CONTRIBUTO ARPA IN MATERIA DI VAS

Proponente	Comune di SERNIO
Fase	VERIFICA DI VAS – Variante al Piano delle Regole e Servizi
Procedimento	Variante urbanistica puntuale al fine di modificare le previsioni per le aree ricadenti nell'ambito di trasformazione AT 2 località Sernio centro previste dal vigente P.G.T. - Messa a disposizione del rapporto preliminare di assoggettabilità a VAS.
Riferimenti	Rif. Nota del 28/06/2023 della Provincia di Sondrio PER conto del Comune di Sernio, nota ns. prot. arpa_mi.2023.0102841 del 28/06/2023
Fascicolo ARPA	2023.5.43.20

Fig. 2 Web Gs Provincia di Sondrio

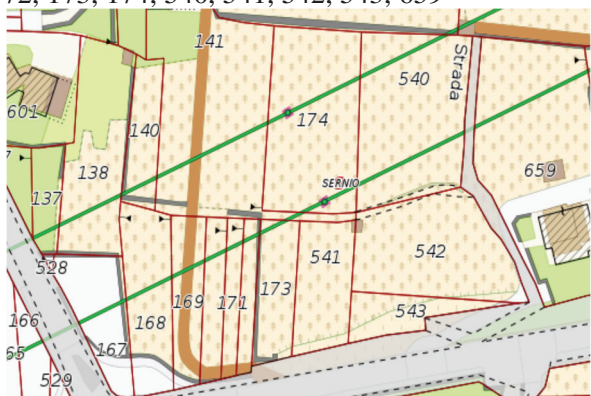
L'estensione del comparto di intervento interessato da aree a servizi e urbanizzazioni in cessione al Comune ha una superficie di 3975 m².

La strada privata che interessa il mappale 169 sarà mantenuta ed è previsto un passaggio pedonale per accedere alle attrezzature sportive dal parcheggio.

Il mappale 168 sarà invece interessato per l'ampliamento del parcheggio già esistente; una parte del mappale 540 è destinata al completamento della strada esistente di accesso ai lotti destinati ad edificazione.

Per i mappali rimanenti 174, 540 e 659 e 146 per la Sp non interessata da opere di urbanizzazione primaria o secondaria viene definito un indice di edificabilità in variante a quanto previsto dalla scheda del PGT vigente.

Le aree di ricaduta dove sarà ammessa edificazione è detto essere riportate in specifica scheda, non messa a disposizione con gli elaborati in variante alle previsioni del PGT vigente.
